**INFORME DE HITO DE CONTROL
N° 017-2022-OCI/0376-SCC**

**“RECEPCIÓN Y LIQUIDACIÓN DE LA OBRA: CREACIÓN DE
MURO DE CONTENCIÓN DE PROTECCIÓN FRENTE A
INUNDACIONES DE LA ZONA URBANA DE NAMBALLE,
UBICADA EN LA MARGEN DERECHA DEL RIO NAMBALLE,
TRAMO PUENTE SANTUARIO - PUENTE LA LIMAS
NAMBALLE DEL DISTRITO DE NAMBALLE - PROVINCIA DE
SAN IGNACIO - DEPARTAMENTO DE CAJAMARCA - CUI N.º
2443664”**

**HITO DE CONTROL N° 1: CULMINACIÓN Y RECEPCIÓN DE
OBRA**

Imagen n.º 4
Sección típica del muro de contención

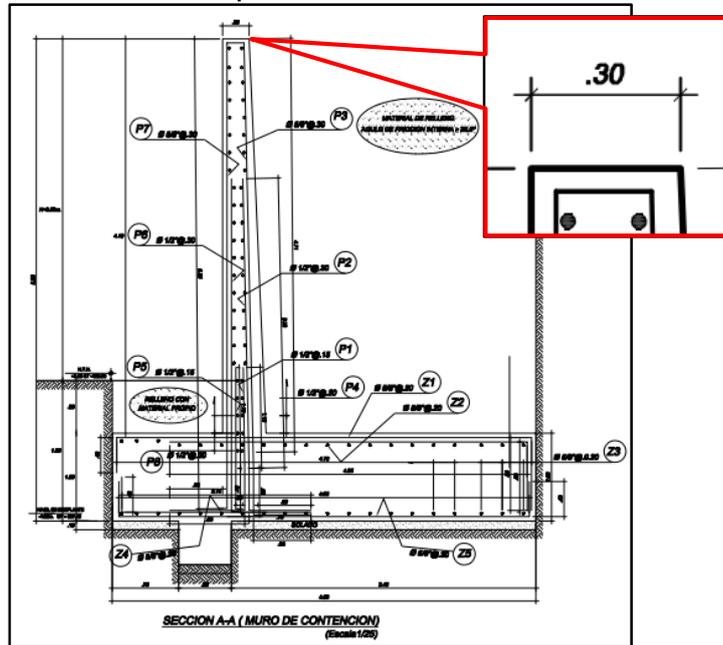
Así mismo, de acuerdo al plano “Sección típica Muro de Contención – MC-1” del expediente técnico de obra, se determinó que el ancho de las coronas de los muros de contención es de 30 cm, sin embargo, se evidenció que el muro de contención ubicado en la progresiva 0+180 tiene un ancho en la corona de 28 cm, tal como se muestra:

Muro de contención con un ancho de corona inferior al establecido en el expediente técnico
